## **Lisa 1.** Ristumiskoha ehitamise nõuded.

1. Nõustume juurdepääsu kavandamisega riigitee nr 22222 Vedu-Kukulinna tee km 3,28-3,98 Tamme (79601:001:2643) kinnistule. Eelnõu juurde lisatud asendiskeemil kajastatud asukohast on tagatud vajalikud nähtavusalad riigitee suhtes.

Joonis 1. Ristumiskoha pikikallete kujundamine.

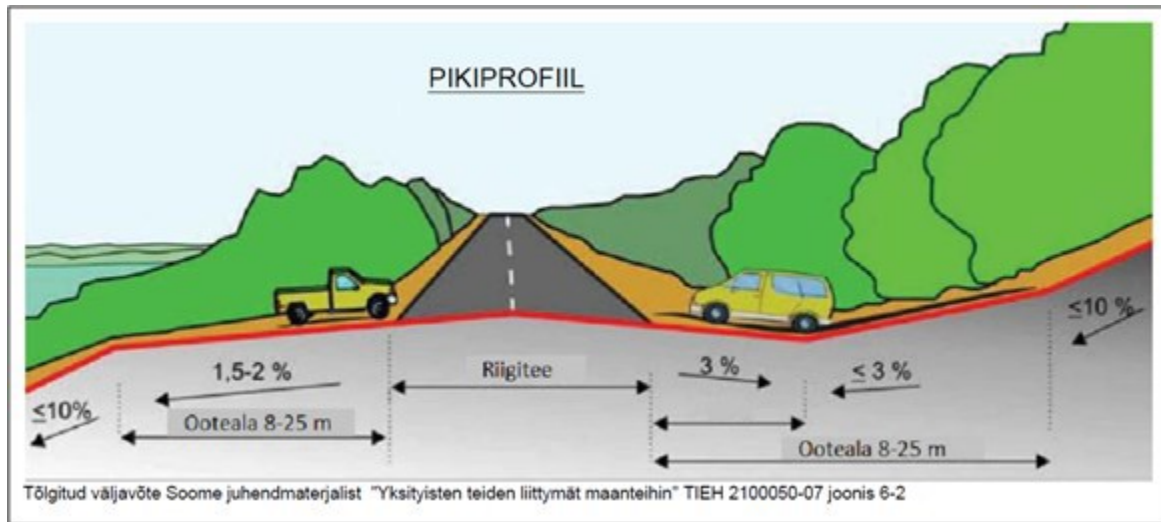
11. Ristumiskoht projekteerida riigiteega võimalikult täisnurga all. Ristumiskoha pikikalded määrata vastavalt alltoodud joonise põhimõtetele arvestusega, et riigitee alusele maale sademeveett üldjuhul ei juhita.
